改善箇所説明図

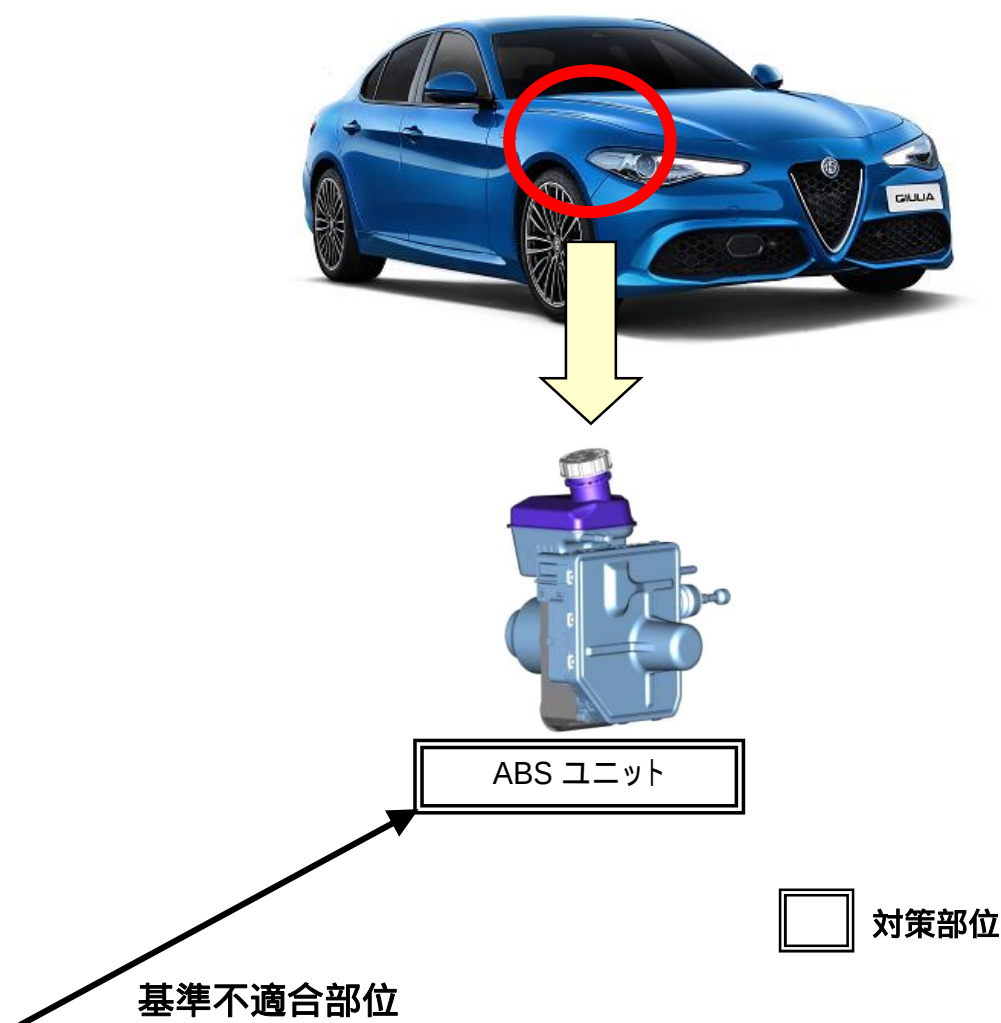
ブレーキペダルに繋がるプッシュロッドと ABS ユニットに繋がるピストンロッドにおいて、製造機械の保守管理が不適切なため、締結部の締め付けが不十分なものがある。そのため、締結部が緩み、ブレーキペダルを踏むと異音が発生し、そのまま使用を続けると、最悪の場合、締結部がはずれ、ブレーキペダルを踏んでもブレーキが効かなくなるおそれがある。

全車両、ブレーキペダルに繋がるプッシュロッドと ABS ユニットに繋がるピストンロッドの締結部を規定トルクで締め付ける。

識別 : 運転者席側ドアロック・ストライカ付近に当該リコールの識別ステッカを貼付する。
